改善箇所説明図

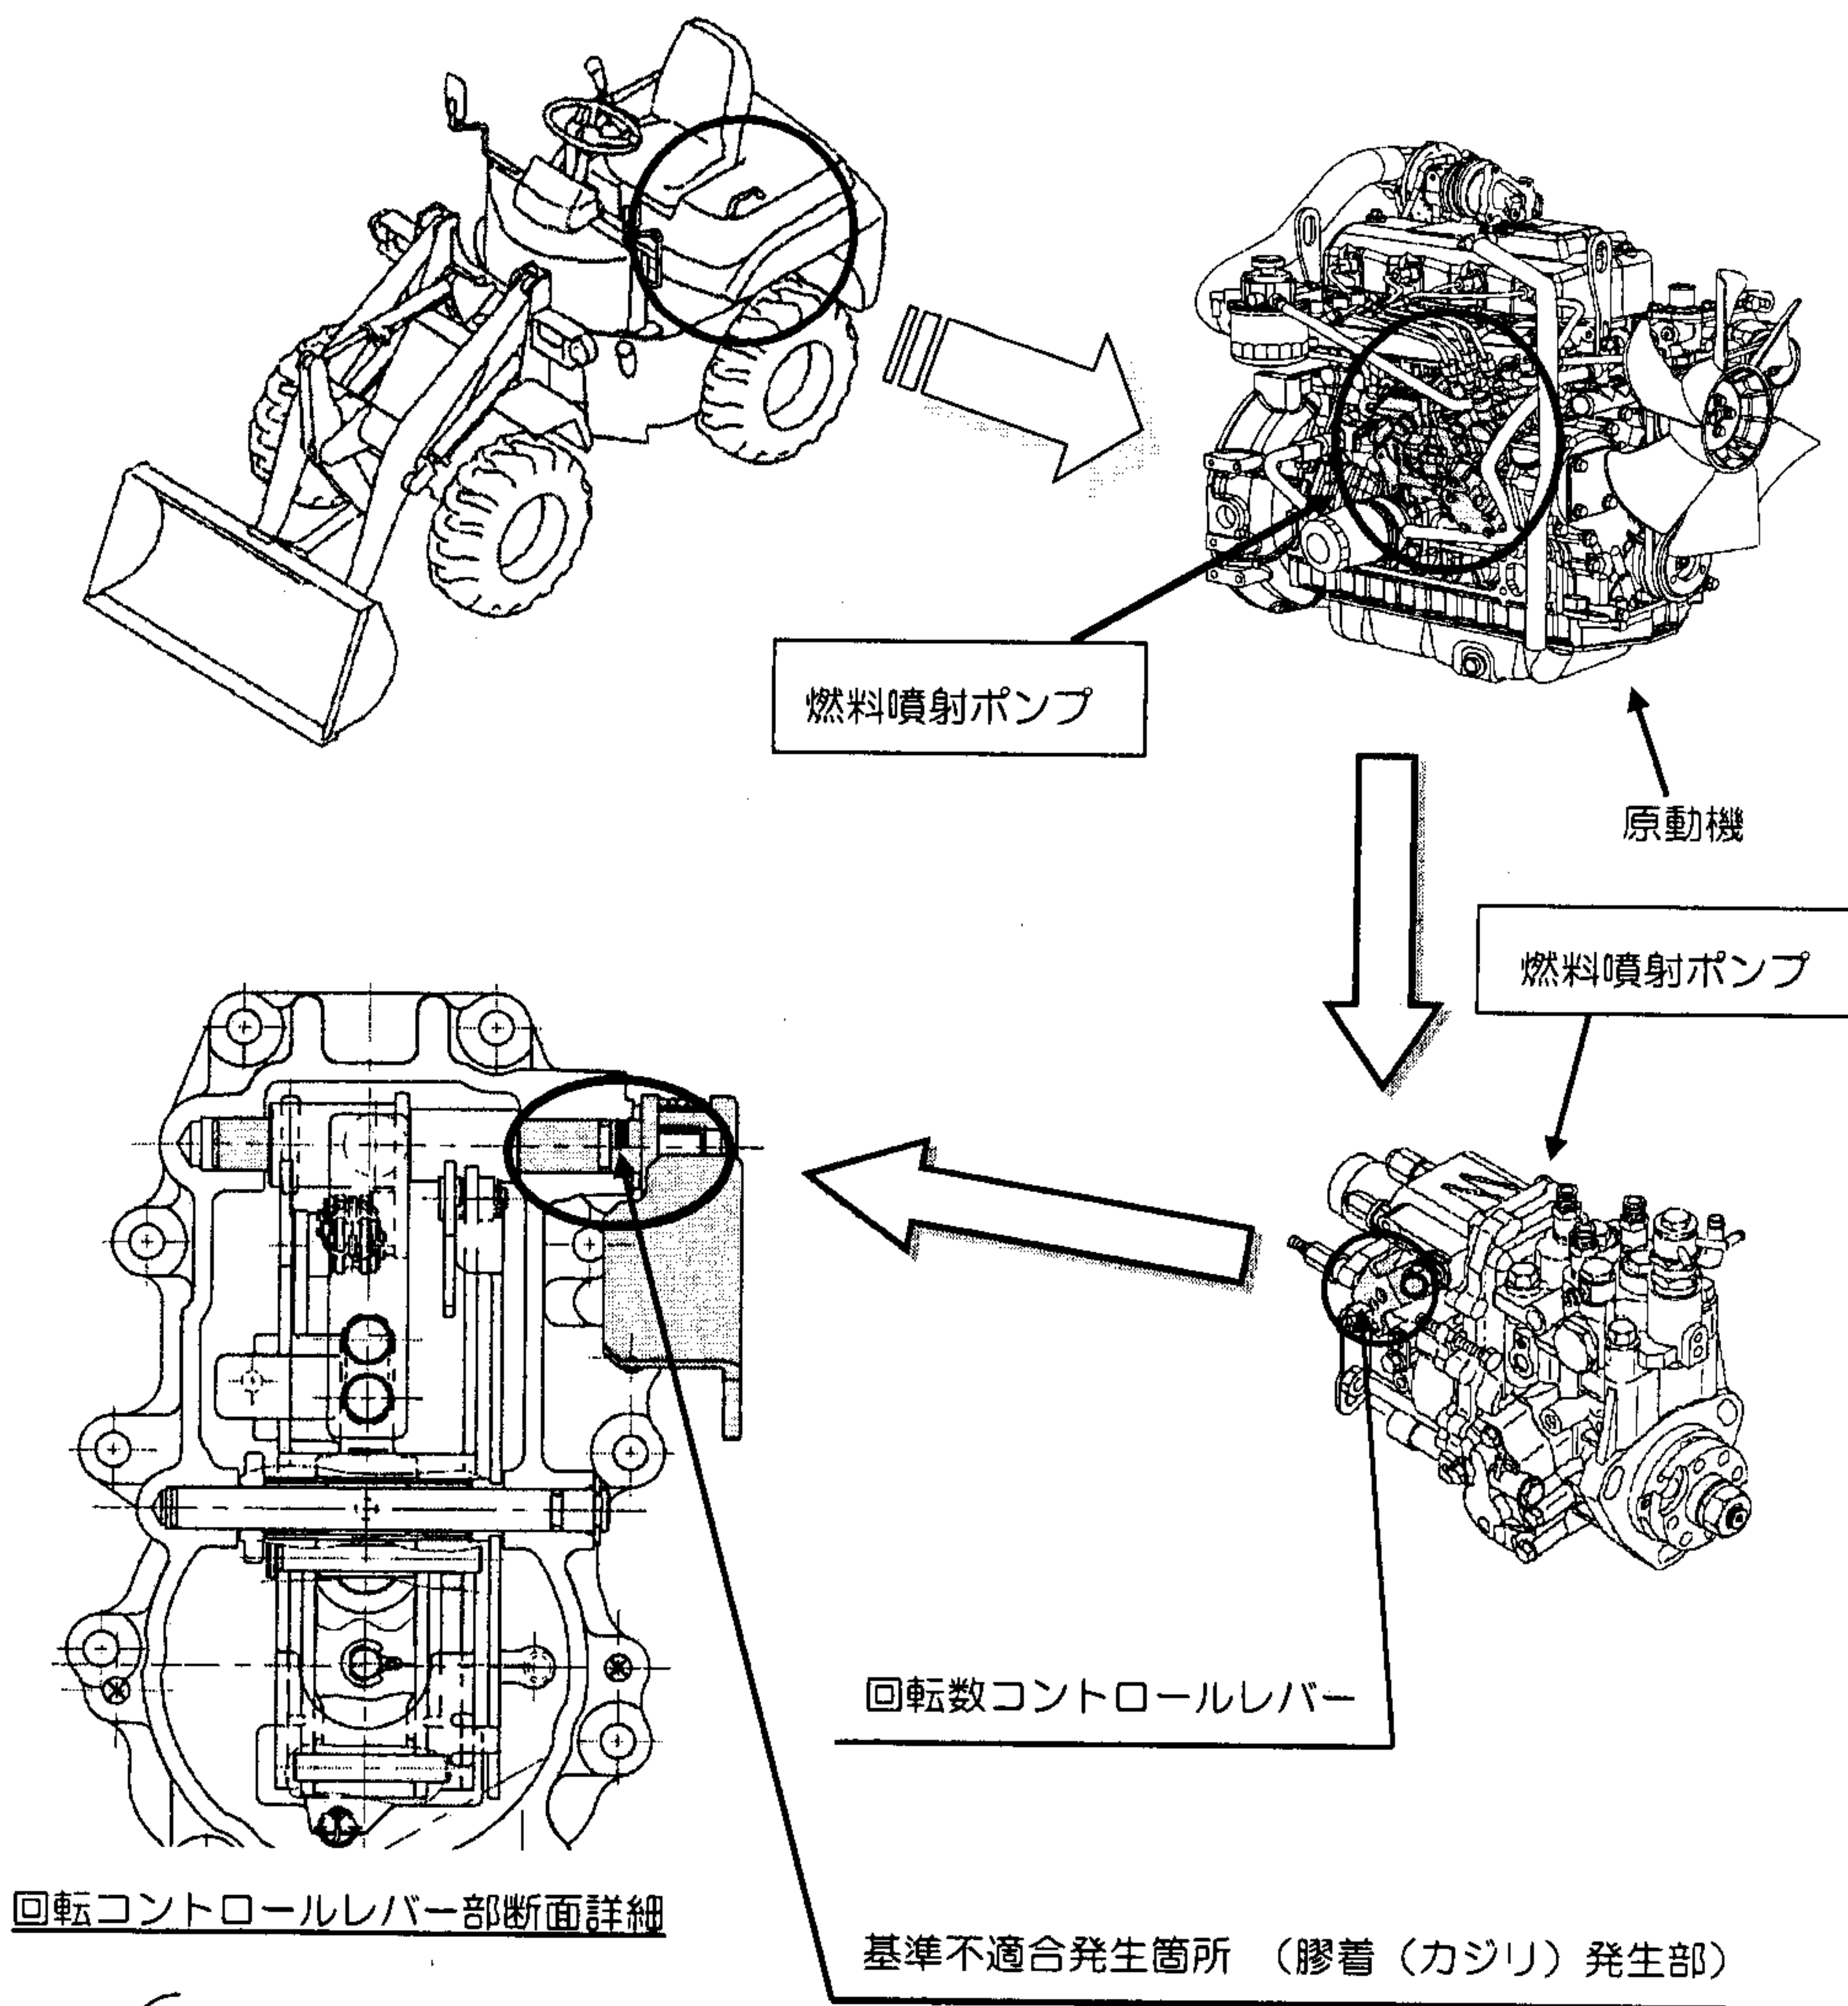
燃料噴射ポンプの回転数コントロールレバー軸の軸受けの材質及び当該軸と軸受けの隙間が不適切なため、アクセル操作を繰り返すと当該軸と軸受け部が膠着し、アクセルペダルを戻してもレバーの戻りが不十分となるものがある。そのため、原動機の回転数が下がらなくなるおそれがある。

全車両、燃料噴射ポンプを対策品に交換する。

注： は、交換部品を示す。

識別： 燃料噴射装置A部に白色ペイントを塗布する。
